A Lorient, le 28 septembre 2022

**Objet : Projet d'extension de la carrière et de renouvellement de l'autorisation d'exploiter porté par CMGO - carrière de Kervrien - lieu dit Kerfolic sur la commune de Pluvigner**

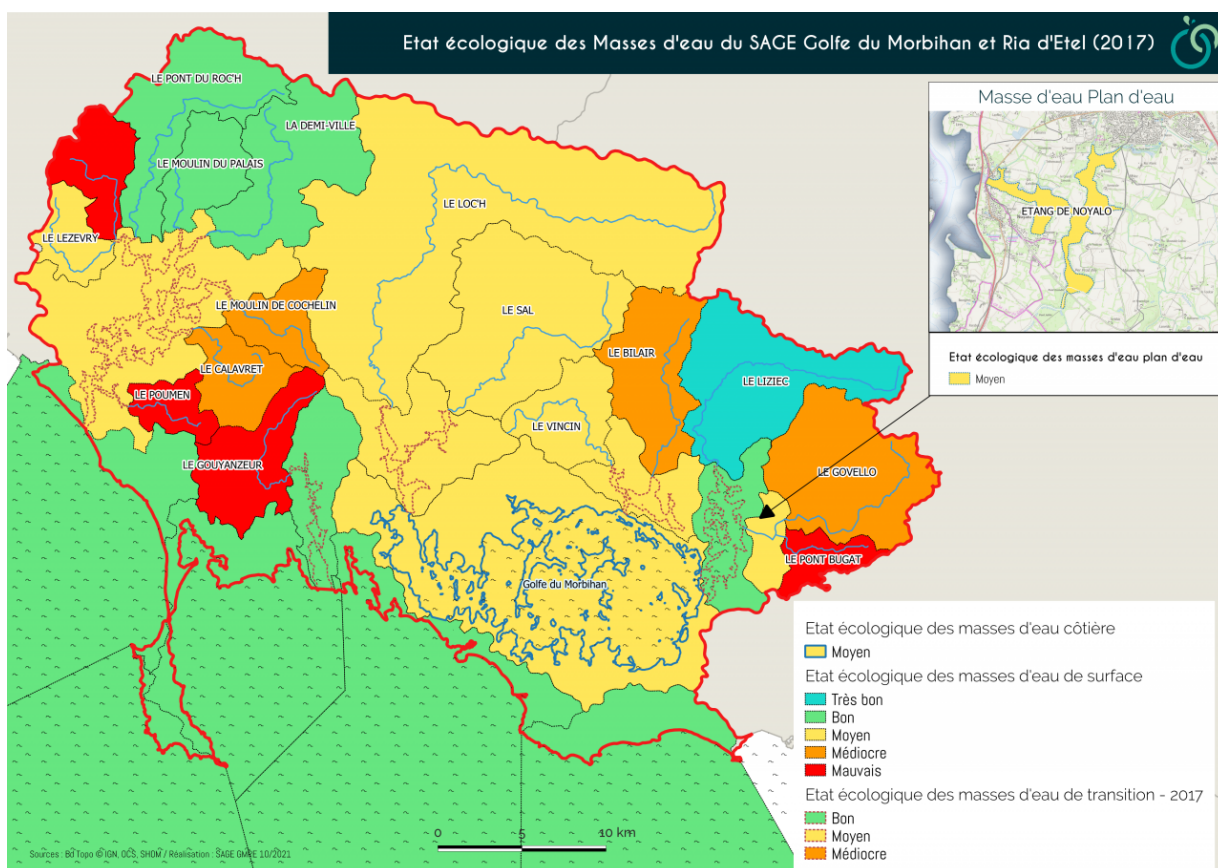
Ainsi en page 7/17 l'avis de la MRAe souligne que « le projet, situé dans le bassin versant de la Demi-Ville (ruisseau de Kergroëz), occupe le fond d'une vallée orientée à l'ouest. Il s'inscrit dans un contexte bocager et forestier à dominante agricole. Les inventaires sur le terrain ont mis en évidence des corridors locaux tels que le ruisseau de Kergroëz, à l'ouest, qui relie la forêt de Camors en tête de bassin versant à la ria d'Étel, et la ripisylve du ruisseau de la Villeneuve à l'est qui communique avec le bocage alentour. Ces ruisseaux de première catégorie piscicole abritent une population de salmonidés à fort enjeu (truites farios et saumons atlantiques) ; ils s'écoulent en direction de la Ria d'Étel, créant ainsi une continuité hydraulique avec la zone

Natura 2000 Ria d'Étel. La vallée associée comporte des zones humides et des habitats d'intérêt communautaire d'enjeu fort. »
